# Evidenční list změny stavby

**Novostavba MŠ Hrabová, ul. Bažanová**

**SO 01 Novostavba MŠ vč zpevněných ploch - a stavební část**

**04**

## D.1.1-101 Půdorys základů - revize 02 vedení kanalizace 15.4.2020

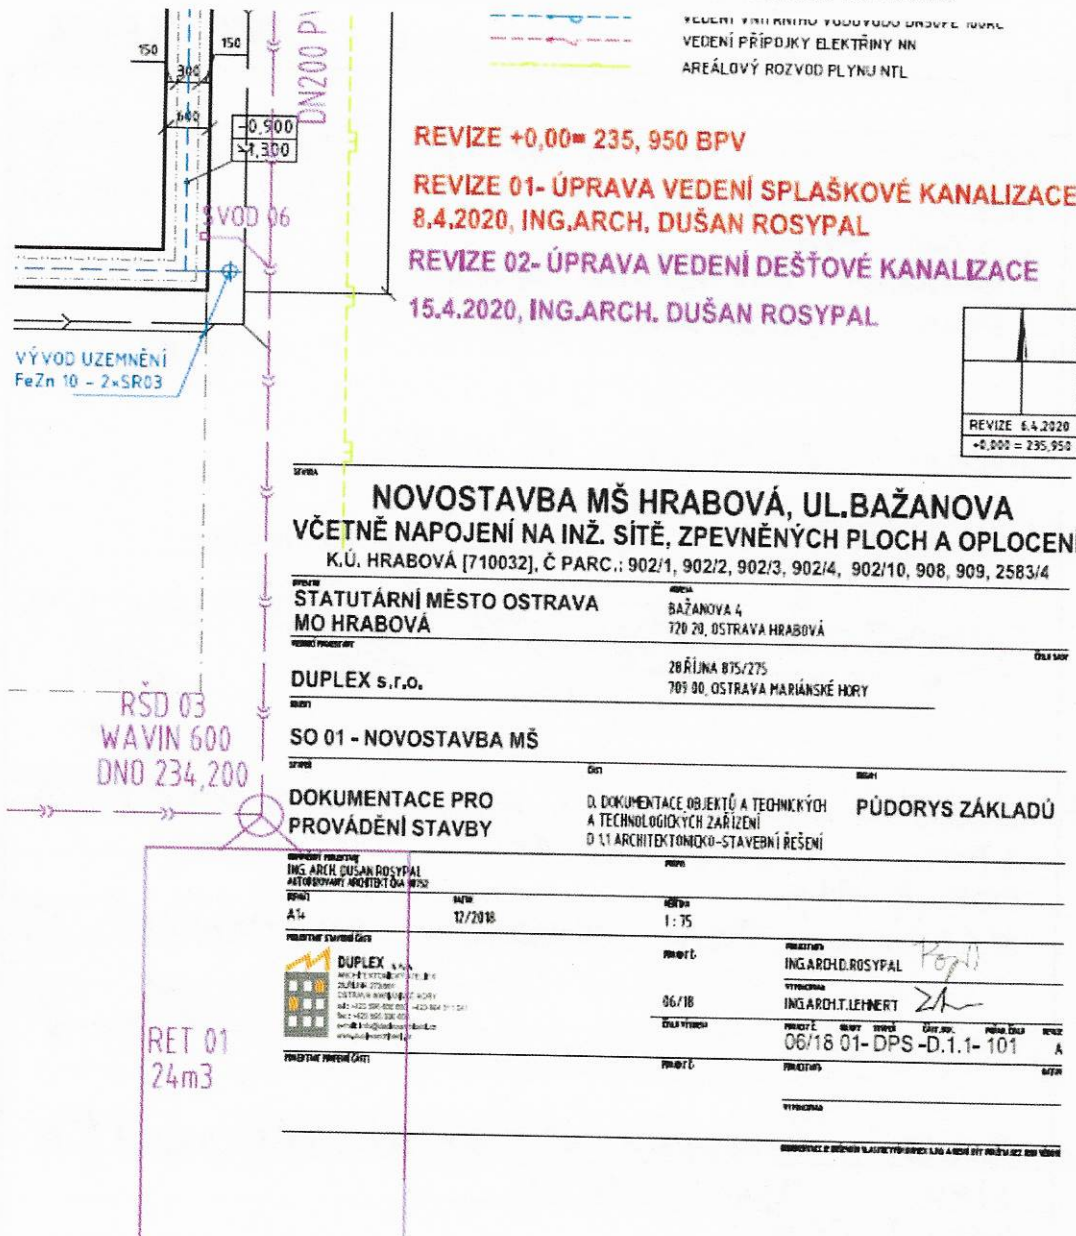
**Změna výšky monolitického základu** - po likvidaci stávající asfaltové plochy, byla polohopisně a výškopisně vytýčena stavba a následně prověřena její výška (+/-0,0) vůči okolním objektům a přípojkám kanalizace. Dále byly provedeny zemní sondy k zjištění základových poměrů při patě základového pásu. Při těchto sondách v podzákladí byl nalezen systém stávajících drenáží. Na základě těchto zjištění bylo nutné provést jiný způsob založení byl stanoven nový způsob založení monolitického základového pásu s upravenou výškou (snížení výšky ze 400mm na 300mm) a byl přidán hutněný podsyp f 0-90mm s hutněním na Edef2 min 20Mpa - viz KD č.7 a SD VCP/MP 6.3.2020.

**Výměna stávajícího podloží** - po likvidaci stávající asfaltové plochy, po provedení zemních sond, bylo rozhodnuto o odebrání vzorků stávajícího škváro-struskového násypu, pro zjištění jeho fyzikálních a chemických vlastností. Následně byly provedeny odběry vzorků, které byly dále vyhodnocovány akreditovanou laboratoří. V průběhu trvání laboratorního posouzení byli na stavbě dále provedeny geotechnické posudky. Na základě zjištěných výsledků je nutno provést výměnu za účele ověření nutnosti výměny výše uvedené podkladní vrstvy. Výsledky laboratorních zkoušek a posudků jsou uvedené v příloze tohoto ZL.

**Zvýšení základových konstrukcí** - Při výškovém vytýčení stavby a zejména při kontrolním měření přípojných míst splaškové kanalizace, byl zjištěn výškový nesoulad nutný pro provedení spádové splaškové kanalizace. GP zpracoval revizi ležaté kanalizace v podzákladí a revizi přípojky kanalizace. Na základě této revize, při dodržení minimálního spádu kanalizačního potrubí, došlo ke změně výšky stavby +/-0,0 z 235,700 na +0,25 - 235,950 m.n.m. Základové konstrukce se doplnili jednou řadou ztraceného bednění +0,25m a plocha pod základovou deskou se doplnila hutněným zásypem s Edef2 min 20Mpa.

**Změna výškv monolitického základu** - snížení hloubky založení vzhledem ke stávajícímu drenážnímu systému.

**Výměna stávajícího podloží** - na základě výsledku laboratorních posudků, bylo rozhodnuto o odebrání stávajícího podkladu v celé ploše podzákladí.

**Zvýšení základových konstrukcí** - změna výšky založení objektu byla nutná pro bezpečné odvedení splaškové a dešťové kanalizace z objektu MŠ a návazných zpevněných ploch v areálu MŠ.
